Title: 3458A A3 A/D CIRCUIT 03458-66533

Title: 3458A A3 IN-GRD CTL & INTERPOLATOR 03458-66533

Title: 3458A A3 CPLD & LEVEL SHIFT 03458-66533

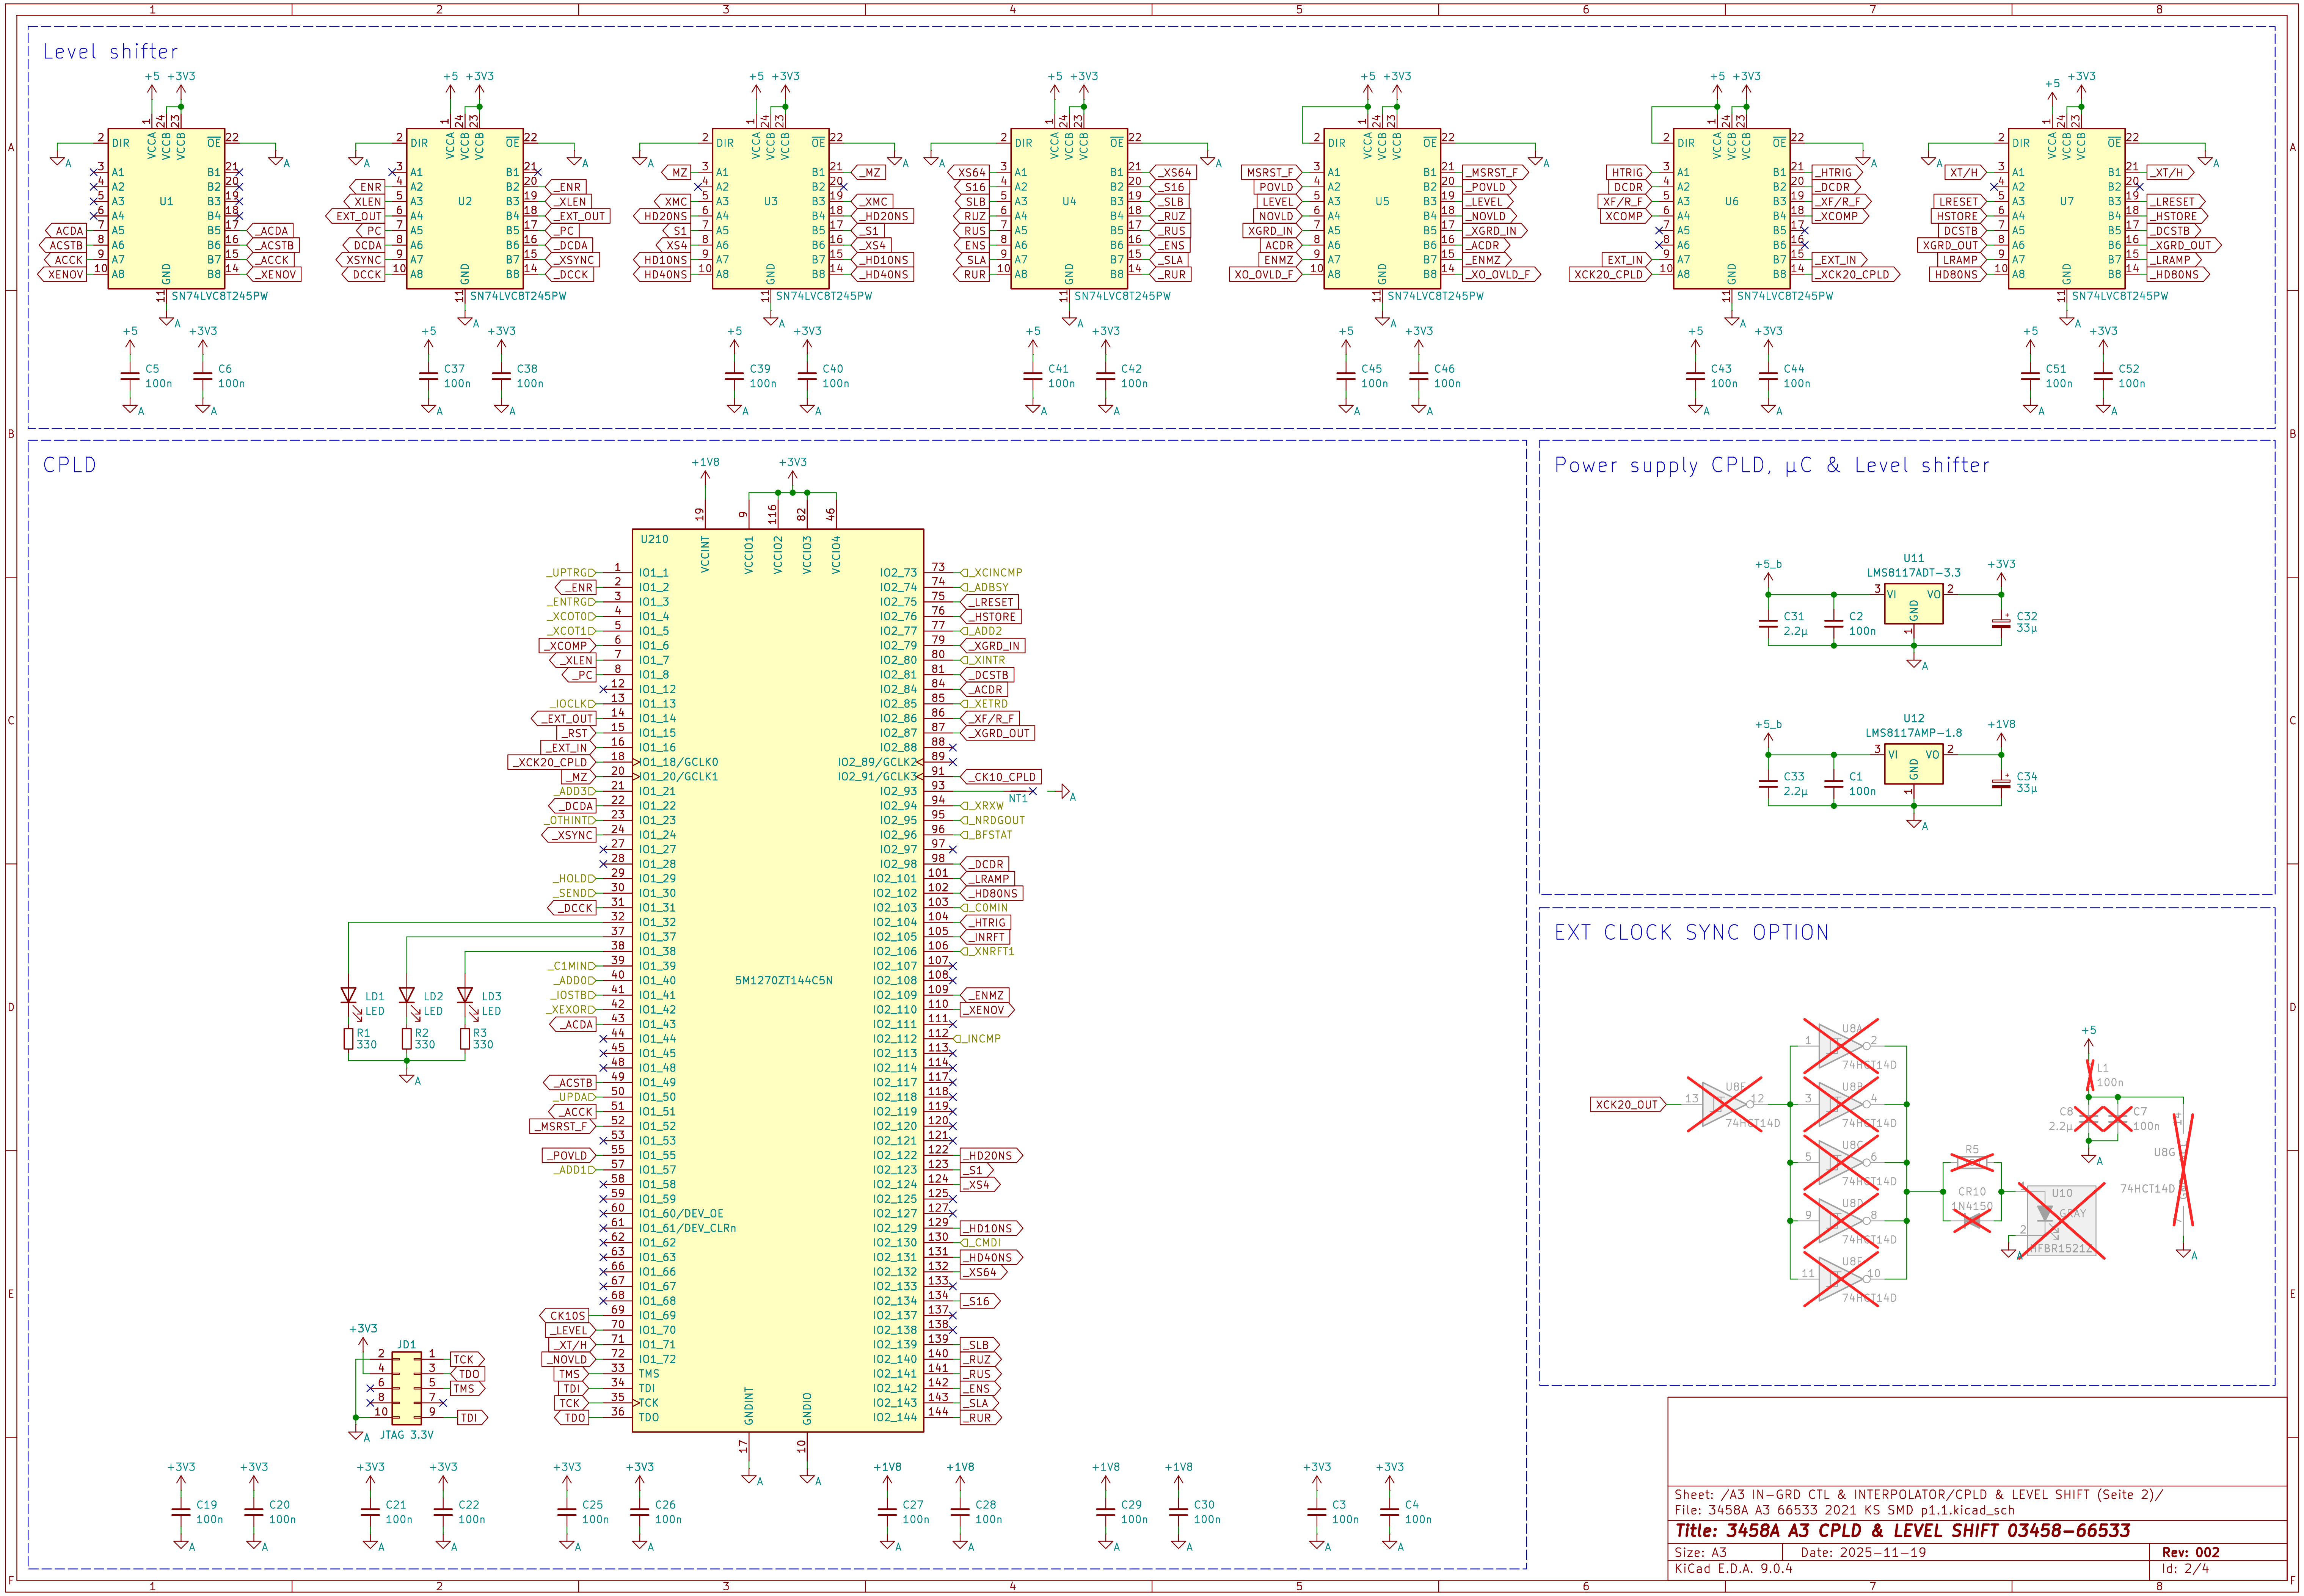
Part#	Rev	ERC	Date (highest DC)	Changes to previous revision (maybe incomplete)
66503	A	2912	14–1989 (highest DC)	First Revision
66503	B	2931 2933	31–1989 (CLIP) 45–1989	U213, R211, R212, C146, C147, L223 added CLIP ERC 2928: R184 619k (was 1M), R185 3.01M (was 4.7M) R112 3.01k to 5.62k, U112 LM6364N to AD848JN CLIP ERC 2931: R142 & R143 added Later (45–1989): JM183 replaced with R182 140Ω || R183 10kΩ
66503	C	2949 3011 3047	50–1989 10–1990 (highest DC) 22–1991	TBD Later (10–1990): R172 402Ω (was 3.48kΩ) Later (22–1991): R182 100Ω (was 140Ω), R183 1k (was 10k), R141 18.7k (was 12.1k), R142 1k (was 10Ω)
66503	D	3519	19–1995 (highest DC)	R144 16.7k added R143 51.1k (was 1k) & connection to –15V (was XCOMP) CR144 & CR145 added U213 removed (short between pin 8 & 10) U230 OSC metal case (was plastic) U404 replaced with LT1122 (was LF400C) Q401, Q402 replaced with TO–92 2N3906 (was TO–18 2N4917)
66513	A	4243 ? ?	41–2000 (highest DC) 47–2000 (highest DC) 36–2004 (highest DC)	U210 Gate array replaced with Orbit 6968A (was Fujitsu MB651314) U301 & U351 replaced with HFBR–2521Z (was HFBR2501) U304 & U354 replaced with HFBR–1521Z (was HFBR1510) R122 301Ω (was 243Ω, latest 47–2000 – TBD change on which REV) Later (36–2004): U142/U405 patchboard 66530: EL2252CM (was 2xEL2018CN)

66513	B	?	22–2016 (highest DC)	U210 Gate array patchboard 26550: Altera MAX V 5M1270ZT144C5N (was Orbit 6968A) + level shifter SN74LVC8T245P + LDO LMS8117AMP–1.8 & LMS8117AMP–3.3 U220 µC replaced with ATMEL AT89LS51 (was Intel P80C51BH) U111 & U140 replaced with AD817AN (was LM6361N)
66523	2	? wekomm	29–2019 42–2019	Full redesign in RoHS SMD U142, U181, U405 replaced with TL3016C (was EL2018CN/EL2252CM) + discrete level shift & ±5V from 78/7905 regulator
66533	002	? Keysight	04–2021 30–2021	C119 150p || 180p (was 1x330p) & C409 470p || 10p (∑480p, was 1x510p) R407 47Ω (was 100Ω) JM210 changed to SMD 0Ω (was wire bridge) Time interpolator: added some 0Ω in series
